## VYSVĚTLENÍ/ZMĚNA/DOPLNĚNÍ ZADÁVACÍ DOKUMENTACE Č. 1

**Areál IZS Ostrov, stanice Jednotky sboru dobrovolných hasičů**

Dotaz č. 1:

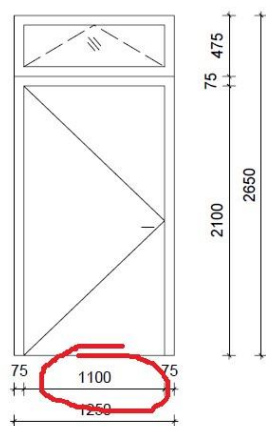
Dle PBŘS mají být dvoje automatické sekční vrata V1, konkrétně PÚ dílny (1 ks) a PÚ garáže (1 ks), doplněny dveřním průchodem 0,8 m. Prosim o doplnění výšky těchto dveří a zakres jejich umístění v rámci daných vrat.

Dle výkresu „09-pohledy barva“ mají být vrata opatřena světle šedočerveným nátěrem, např. RAL 3033. Jeho provedení však není vykázáno v rámci výkazu výměr. Prosim o prověření a příp. doplnění.

Sekční vrata doplněna otevíravými jednokřídlovými dveřmi 800/2000 s nízkým prahem. Práh musí být v úrovni podlahy – výškový rozdíl cca 20 mm mezi venkovní plochou a vnitřní podlahou.

Viz doplněný půdorys 1np, upravený výpis výplní

D3

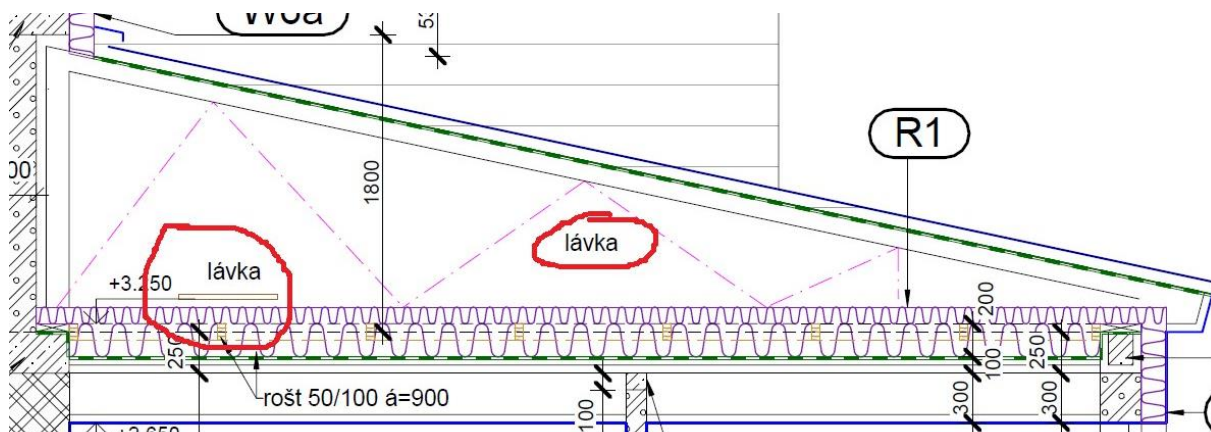
V tabulce „11-výpis výplní“ nesouhlasí rozměry dveří D3. Šířka dveří kótována 1100 mm, v popisu uvedeno 1600/2100 mm + nadsvětlík. Prosim o jednoznačnou specifikaci.

Dveře D3 – platí světlý rozměr 1100/2100 dle půdorysu. Upraveno i ve výpisu výplní.

**Slunolam**

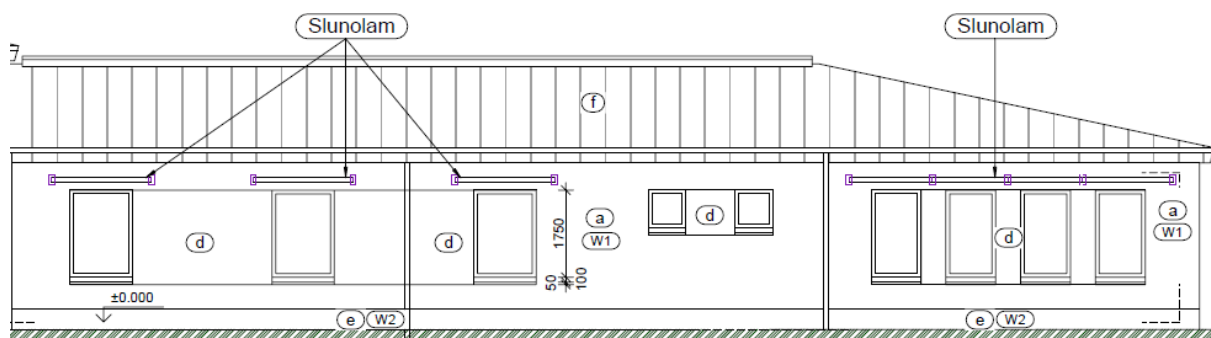
V zadávací dokumentaci je nesoulad ve specifikaci slunolamů. Dle pohledů 3x 1 ks k oknům O1 a 1 ks k sestavě oken O2, dle půdorysu navíc 1 ks k oknu O5. Nejednoznačné jsou také požadované rozměry. Výkaz výměr uvádí délku 1, ale v popisu dané položky č. 354 se počítá se 7 kusy délky 2 m, celkem 14,5 m. V pohledech uvedena celková délka 12,5 m.

Prosím o jednoznačnou specifikaci slunolamů.

Slunolamy – viz upravený půdorys 1. NP v příloze. 3 ks 2000/1000 mm, 1 ks 6500/1000 mm. Celkem 12,5 m – nemění se.
